**Stadt Weißenfels**

**Beantwortung der Anfrage**

AF 048/2022/1

### **Bürgerfragestunde im Rahmen der Stadtratssitzung am 27.01.2022**

Abbildung 1: Auszug aus der Karte zum B-Plan 31 (Stand 2005)

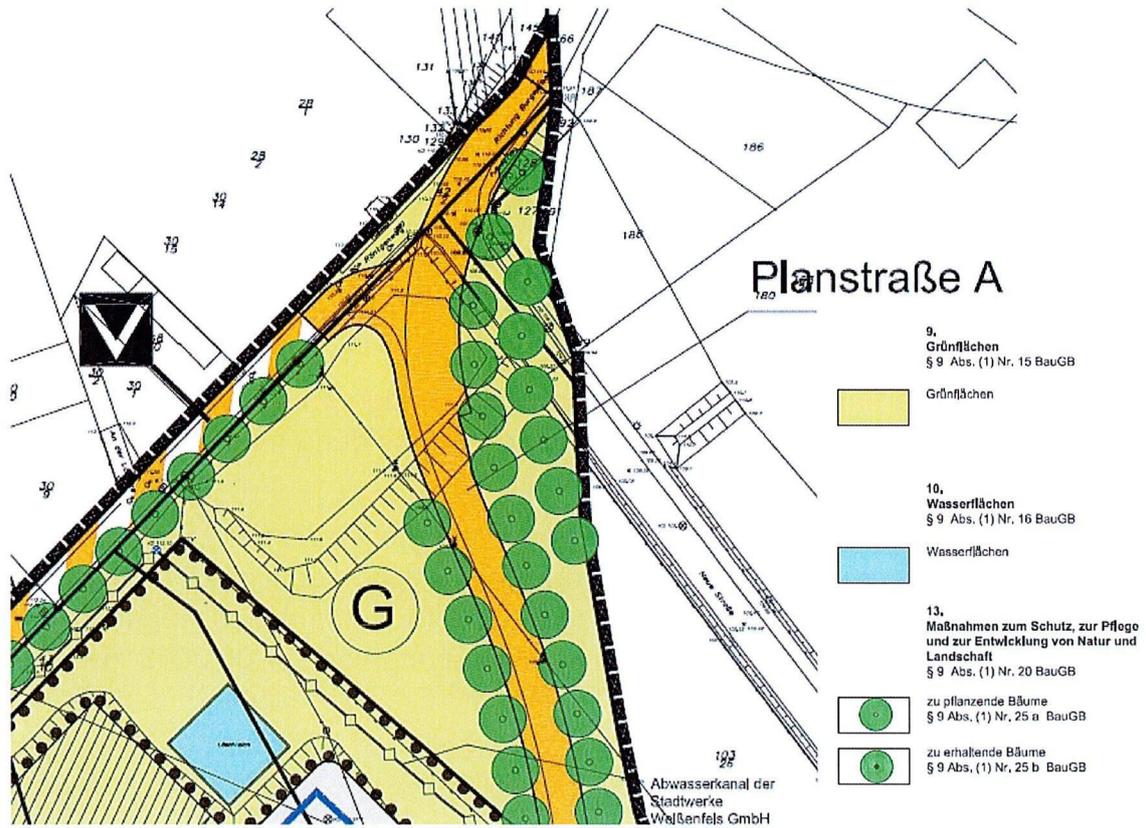
Für das Plangebiet liegt kein rechtskräftiger Bebauungsplan vor, der **zugehörige BPlan 31 hat weder materielle noch formelle Planreife**. In der Entwurfsfassung von 2005 ist für diese Fläche „Grün“ geplant und textlich sowie kartographisch fixiert. Änderungen diesbezüglich hätten **einer neuen Auslegung** sowie einer Beteiligung der Öffentlichkeit bedurft. Gleiches sieht der Flächennutzungsplan wie auch der gültige Landschaftsplan der Stadt Weißenfels vor.

Die Baumaßnahme Straße und Lärmschutzwand bedarf keiner gesonderten rechtlichen Grundlage; der Abschluss des B-Planverfahrens ist dafür keine Voraussetzung. Öffentliche Verkehrsanlagen unterliegen nicht dem Bauordnungsrecht (§ 1 II Nr. 1 BauO LSA), so dass Baugenehmigungen nicht erforderlich sind. Das Straßengesetz des Landes Sachsen-Anhalt sieht ein Planfeststellungsverfahren als Rechtsgrundlage für den Bau einer Straße einschließlich Nebenanlagen in § 37 I, II StrG LSA nur in bestimmten Fällen vor, die hier nicht einschlägig sind. Daher gilt nach § 10 II 2 StrG, dass es keiner weiteren Genehmigungen bedarf.
